SLATE, CAAD12

Corretto instradamento dei cavi attraverso il movimento centrale - **KP412/**

Informazioni sulla presente Comunicazione di Servizio

Figure A.

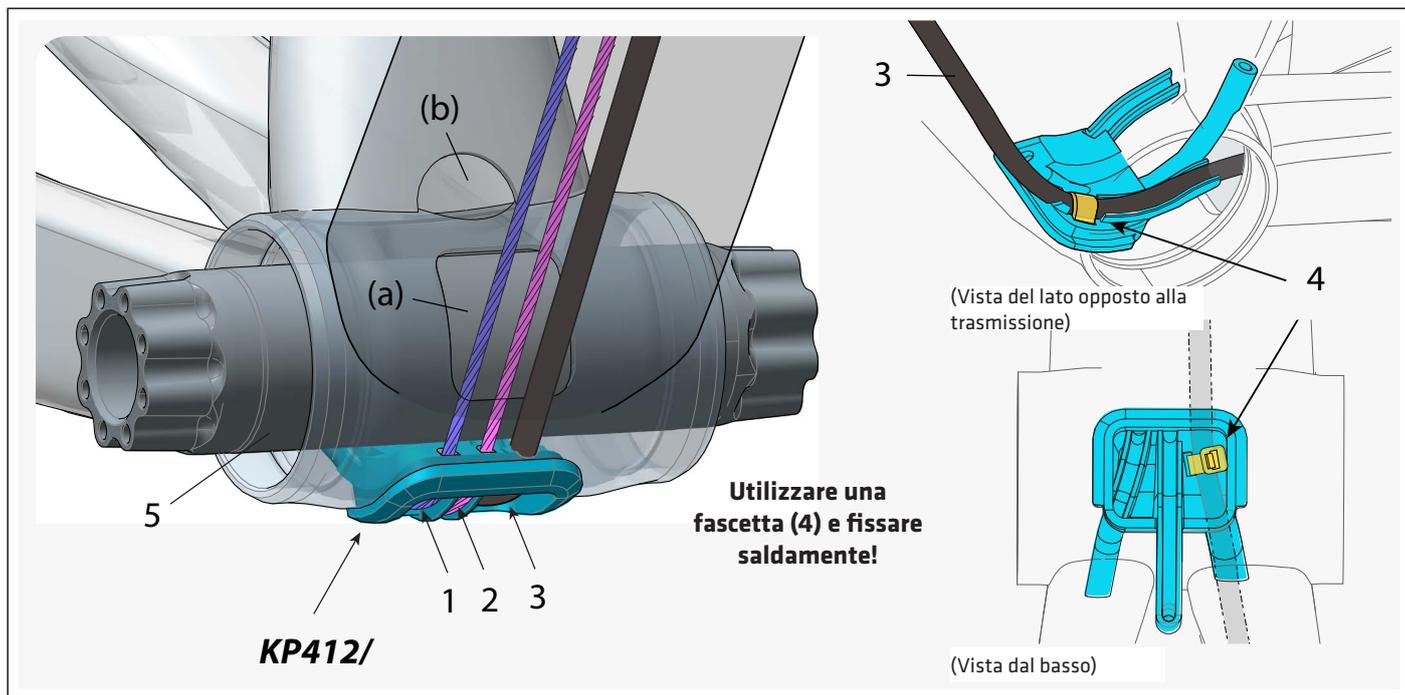
Quando si montano o si riparano i modelli 2016-2017 CAAD12 o i modelli SLATE, controllare l'instradamento interno della scatola del movimento centrale:

1. Accertarsi che l'instradamento dei cavi interni del freno posteriore (3), deragliatore posteriore (1) e deragliatore anteriore (2) esca dal tubo obliquo attraverso la porta inferiore del movimento centrale (a) I cavi (1, 2, 3) NON DEVONO uscire dalla porta superiore (b) in quanto entrerebbero in contatto con il perno (5). Nell'esempio viene mostrato un movimento centrale della SLATE; il movimento centrale della CAAD 12 non presenta la porta superiore.

2. Accertarsi che il cavo del freno posteriore (3) sia fissato saldamente al passacavo KP412/ con la fascetta (4) e che questa sia stretta saldamente. Non deve esserci spazio tra il passacavi KP412/ e il cavo del freno posteriore.

3. Qualsiasi altro instradamento interno di cavi, fili o guaine non deve entrare in contatto con il perno in quanto provocherebbe danni da abrasione.
4. **Se i cavi vengono instradati in modo non corretto e si danneggia il perno, rimuovere e sostituire i componenti danneggiati con componenti nuovi e correggere l'instradamento dei cavi.**

Per la SLATE: per evitare di tagliare il perno della pedivella a metà, tutti i cavi e la linea del freno posteriore devono uscire dal tubo obliquo dalla porta inferiore. Il cavo del freno posteriore deve essere fissato adeguatamente al passacavi del movimento centrale **KP412/** con una fascetta.
